内蒙古包钢和发稀土有限公司聚峰稀土分公司厂区项目

13#水浸工序渣区车间设计方案变更

专家意见及答复

专家论证会意见表

6.600标高消防设施平面布置图 1:100

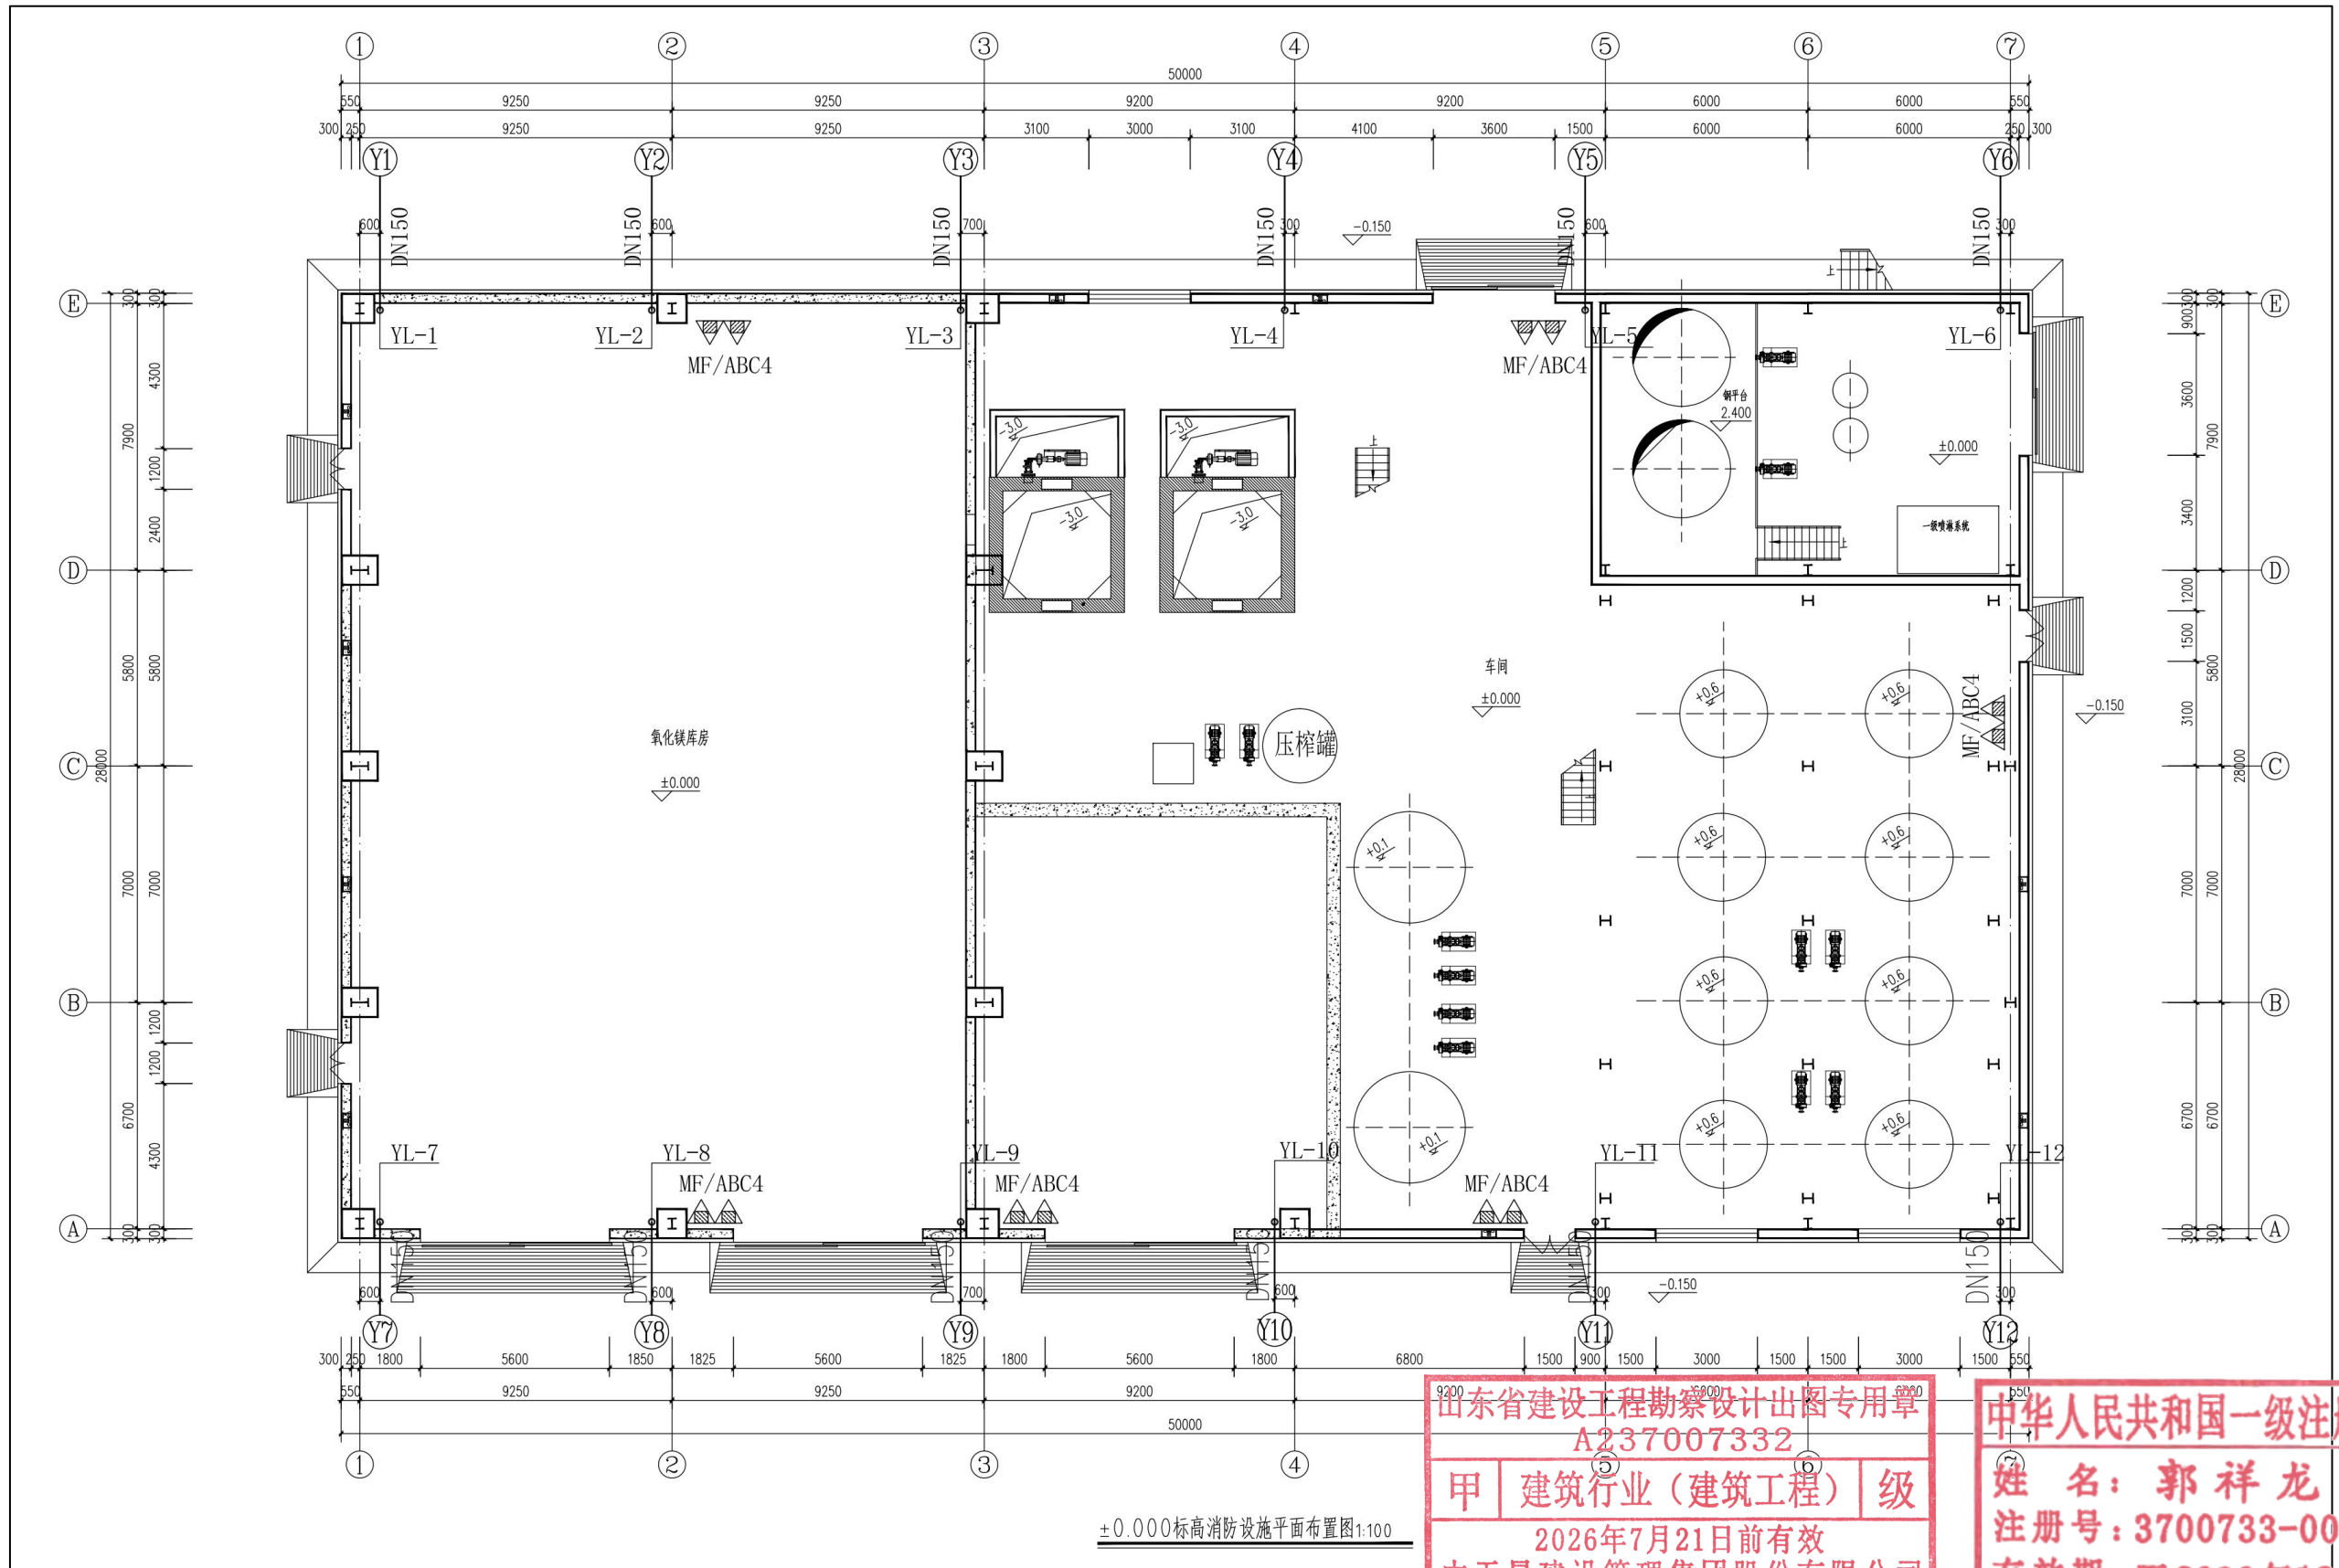
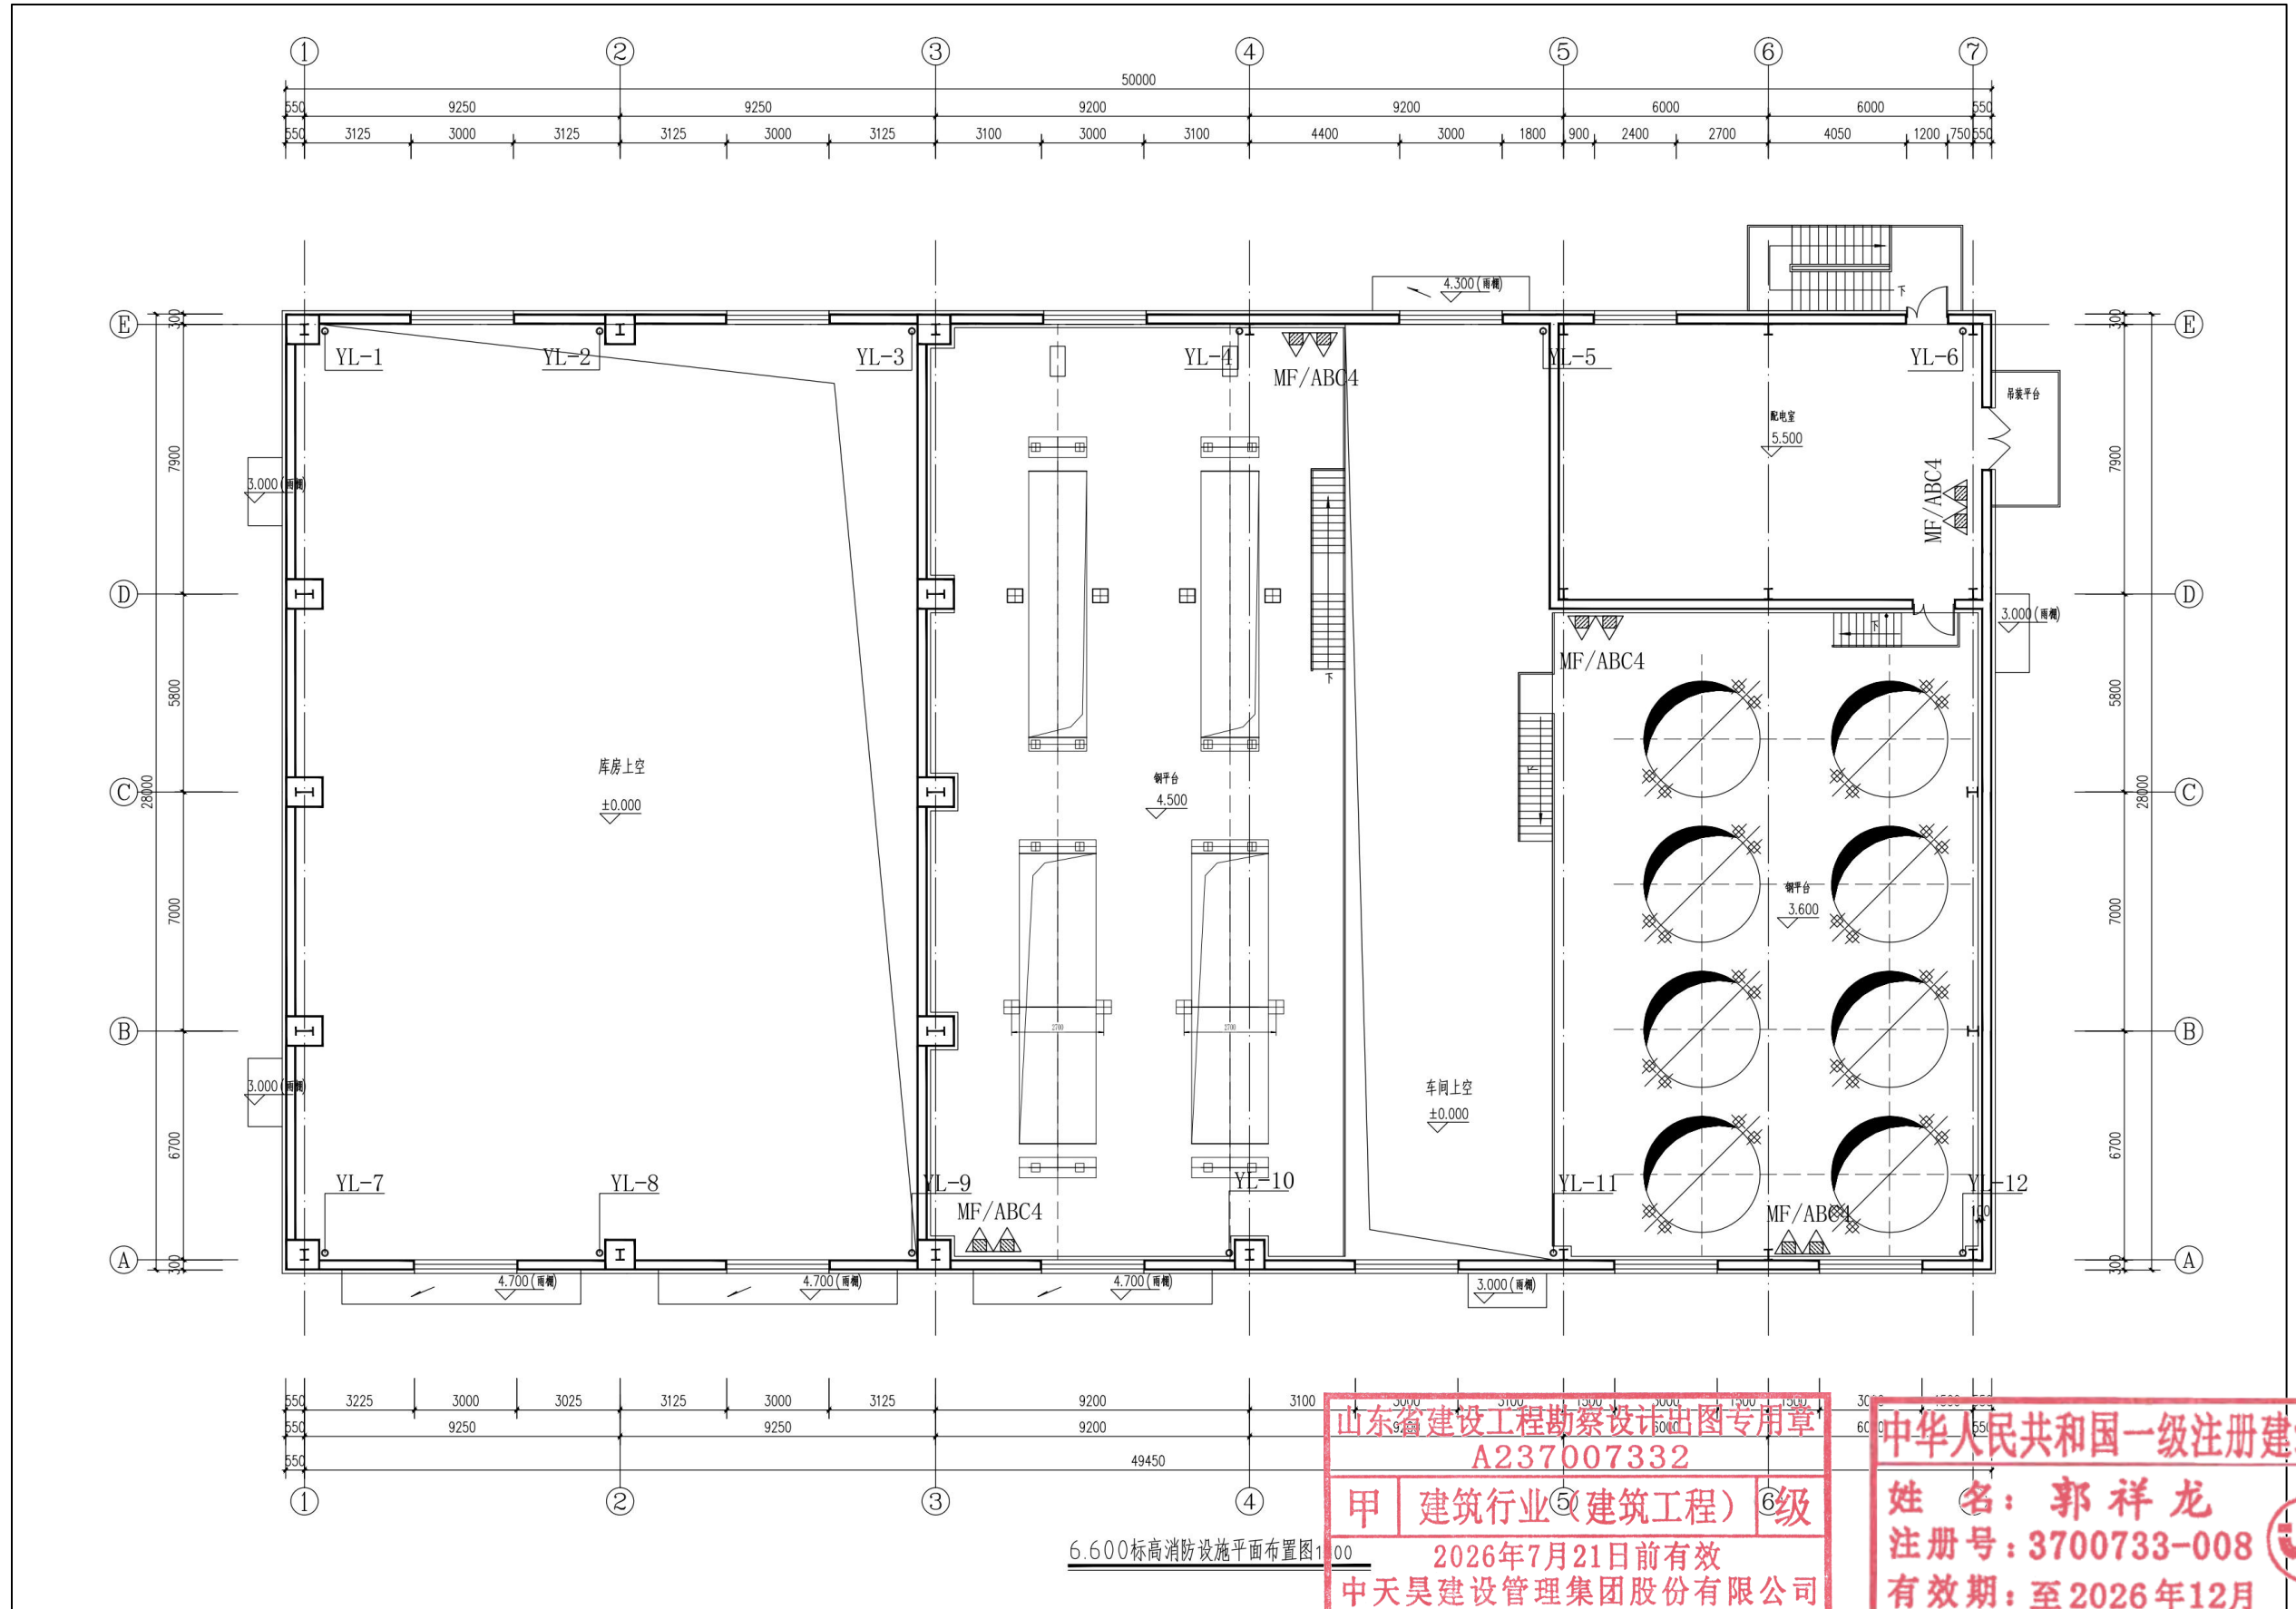
- 1、建议补充水浸工序废渣处理的具体工艺参数、设备配置、临时储渣区的规模、位置、防护要求等;
- 2、建议补充消防系统设计,明确消防栓布置、灭火器配置、消防通道宽度、防火分区等;
- 3、建议补充规划选址意见,明确地块规划控制指标,如建筑限高、建筑密度等;
- 4、建议在总平面图中补充道路红线、用地红线、绿化用地等,车间平立剖面图补充标注门窗尺寸、梁柱位置、设备基础标高、消防通道及安全出口位置等;效果图补充周边厂区道路、绿化景观等环境信息。

- 1、已补充水浸工序废渣处理工艺说明,详P14;
- 2、已补充,详P24、P25、P26;
- 3、已补充相关附件,详P27-34;
- 4、已补充,详总平面图、水浸工序渣区车间平、立、剖面图;
